# Dodatek č. 1

## SMLOUVY O SPOLUPRÁCI

k provedení stavby č. 3082 „TV Radotín,

etapa 0017 Loštická“

Město: Slavia č. 3082 - TV Redolin  
 Etapa: 0017 Ložalička  
 ČINNOSTI PROVÁDĚNÁ HORNICKÝM PRŮSOBEN  
 SITUACE

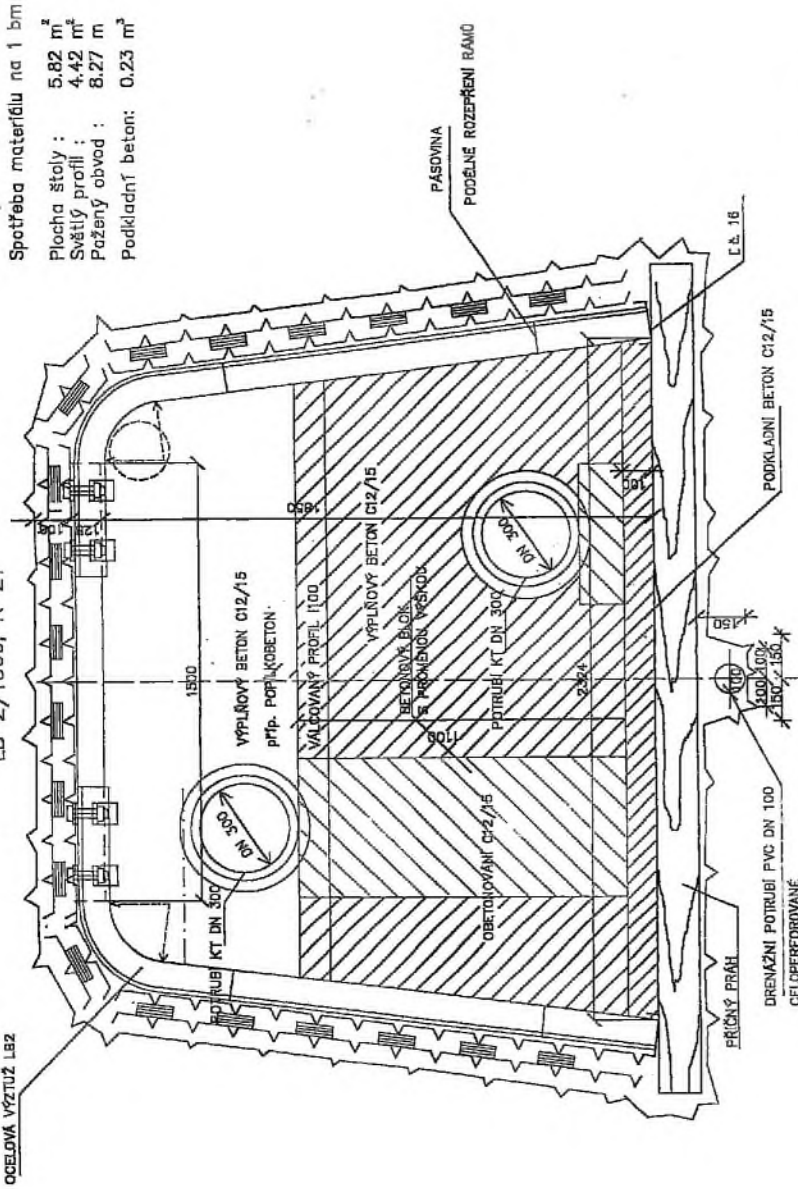
**SO 3111 kanalizace splašková Lošetická – Stoka S34-35) a SO 3111 kanalizace dešťová Lošetická – Stoka D4) ve štole pro dešťovou a splaškovou kanalizaci v délce 48,5 metru**

Technologie provádění splaškové a dešťové kanalizace v otevřené rýze bude v úseku dl. 48,5 m nahrazena prováděním ve štoli. Viz. přílohy „Oznámení změny“.

Stavba: 2.4 x 2.4 m, hl. 4,8 m  
Etapa: 001 - LOKALNÍ  
Město: Praha 10  
Objekt: STAVEBNÍ ŠACHTY

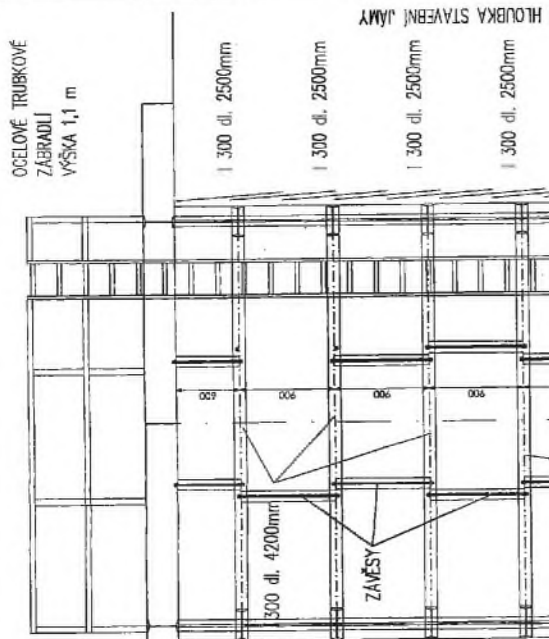
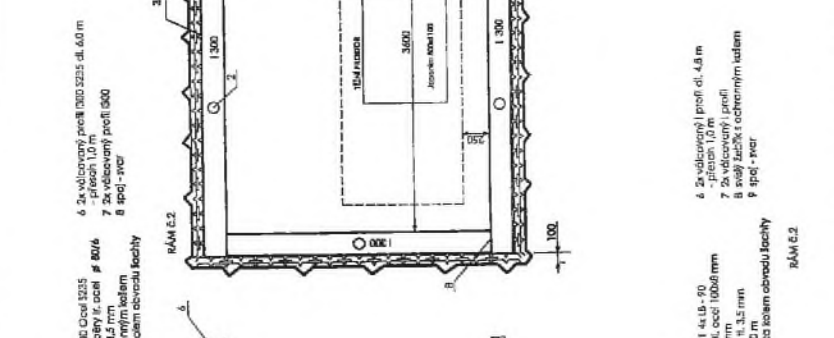
Bylo dohodnuto, že projektant připraví návrh řešení ve štole, umístění těžní šachty a posoudí možnost do téže štoly umístit i dešťovou kanalizaci. Firma Č+H připraví předběžné posouzení vícenákladů a celá záležitost bude předložena k posouzení PVS ve čtvrtek 14.2.19.
